**Stellungnahme – Landkreis Fulda, Fachdienst Bauen und Wohnen,
Fachdienst Landwirtschaft**

Sachverhalt, Abwägung und Beschlussvorschlag

**Bauleitplanung der Stadt Fulda, ST Niederrode
Bebauungsplan Nr. 3 "Dorfwiese" sowie
19. Flächennutzungsplanänderung "Niederrode Dorfwiese"**

Abb. 1: Quelle: Fachinformationssystem Grund- und Trinkwasserschutz Hessen (GruSchu mit Ergänzungen des Dezernates 31.2

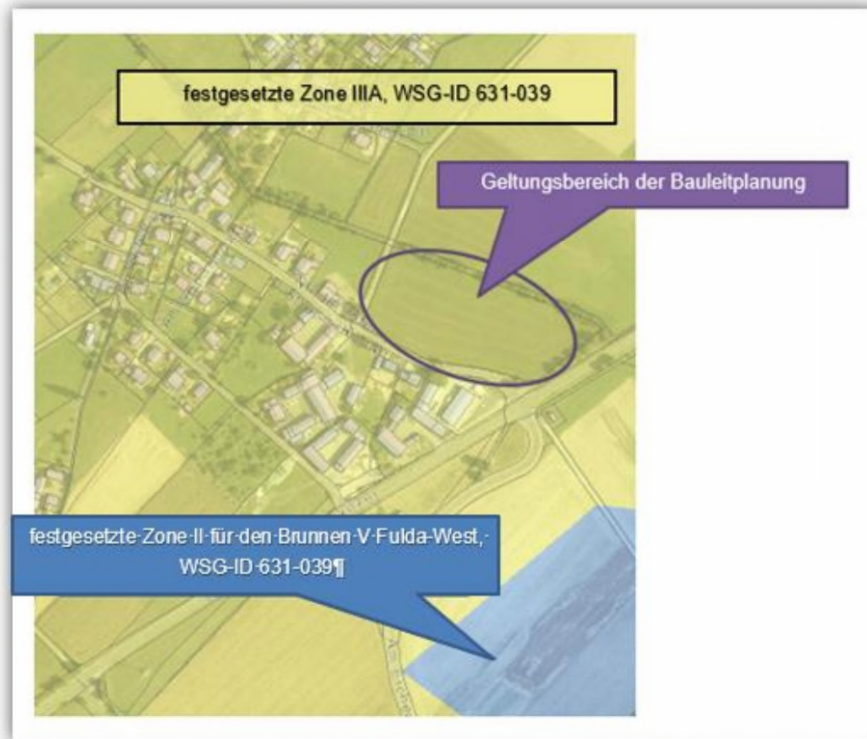
Folglich ist die Wasserschutzgebietsverordnung vom 28.08.1973 (StAnz. 44/73, S. 1951) und die Änderungsverordnung vom 31.03.1998 (StAnz. 27/98 S. 1933) zu beachten.

Durch das Vorhaben werden die in der o. a. Wasserschutzgebietsverordnung für die Zone IIIA zugrunde gelegten Verbote evtl. berührt und bedürfen ggf. einer wasserrechtlichen Entscheidung (vgl. § 3 Abs. 3 Satz 2 i. V. mit § 7 WSG-VO).

Die Anregung ist nicht Gegenstand des Bauleitplanverfahrens zur Änderung des Flächennutzungsplans und wird in der Abwägung zum Bebauungsplan behandelt.
